Betreff: Bebauungsplan 402 Bitte entschuldigen Sie die Länge der Mail

Betr: Stellungnahme
Frühzeitige Öffentlichkeitsbeteiligung zur Aufstellung des 5. Deckblattes zum
Bebauungsplan Nr. 402 – Odenwaldallee

Frühzeitige Öffentlichkeitsbeteiligung zur Aufstellung des 5. Deckblattes zum Bebauungsplan Nr. 402 – Odenwaldallee

5. Deckblatt zum Bebauungsplan Nr. 402 – Nahversorgungszentrum Odenwaldallee – mit integriertem Grünordnungsplan hier: frühzeitige Behördenbeteiligung gem. § 4 Abs. 1 BauGB

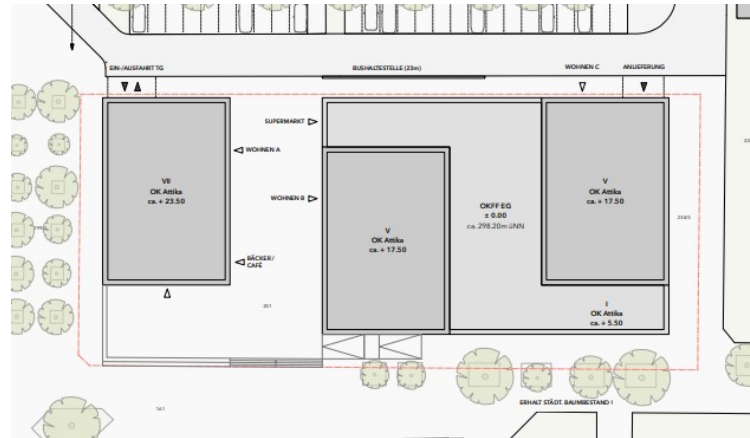
Um die Freiflächen im Plangebiet zu schaffen und die Wohnqualität zu stärken, werden die Dachflächen des eingeschossigen Gebäudeteils zum Teil als halböffentlicher Garten für die Bewohner der darüber liegenden Stockwerke ausgebildet. Darüber hinaus sind hier wohnungszugehörige Gartenbereiche geplant.“

- Diese Lösung zeigt doch gerade mehr als deutlich, dass das Grundstück für das geplante Maß der Nachverdichtung zu klein und daher ungeeignet ist!
- Die Wohnqualität dürfte wohl eher unter der Lösung leiden
- Kinderspielflächen? Insbesondere für Kleinkinder, die man vom Fenster aus im Blick haben will. (siehe auch Kommentar zum Umweltbericht bzgl. Spielflächen)
- Der Solitärbau hat keine Dachflächen im ersten Stock.
